2026-05-04
KS2018/300**Detaljplan för
Romberga 23:31 m.fl., Myran norra****Enköpings kommun****Utökat förfarande****SAMRÅDSREDOGÖRELSE**

SAMMANFATTNING OCH FÖRSLAG TILL VIDARE HANDLÄGGNING

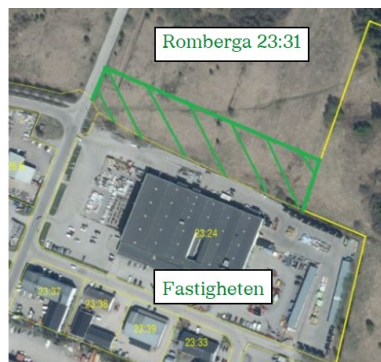
I och med att kommunen dessutom planerar att bara tillåta höger ut trafik från Lastbilsgatan mot Salavägen kommer detta ytterligare innebära mer trafik från Vagnsgatan till Malmagatan, som via Myranrondellen, vill ta sig Salavägen in mot Centrum.

Synpunkt noteras. Utifrån de genomförda trafikutredningarna för hela Myran-området och specifikt för Myranrondellen bedömer Enköpings kommuns att cirkulationsplatsens kapacitetshöjning med bland annat ett högersvängskörfält kommer att tillräckligt avlasta den trafik som kör in till cirkulationsplatsen från Malmagatan. Mindre belastning innebär mindre sannolikhet att det uppstår köbildning på Malmagatan, vilket i sin tur underlättar för både vänstersvängande trafik från Vagnsgatan och högersvängande trafik från Traktorgatan.

De bilister som kör från de verksamheterna söder om Malmagatan och på östra delarna av Malmagatan och som har centrala Enköping som målpunkt hänvisas till Åkerbygatan och Skälbygatan. Vänstersväng ut från Lastbilsgatan till Salavägen är mindre trafiksäkra än andra korsningar som biltrafikanter kan använda för att ta sig ut ur Myran-området och vänstersväng. Vänstersvängande trafik ut från Lastbilsgatan kan skapa framkomlighetsproblem för busstrafik samt för övrig biltrafik som färdas på Åkerbygatan och Vagnsgatan.

Enköpings kommun kommer att följa upp trafiksituationen vid de olika korsningarna efter att åtgärder på Lastbilsgatan och Myranrondellen har genomförts och i takt med utveckling av Myran-området.
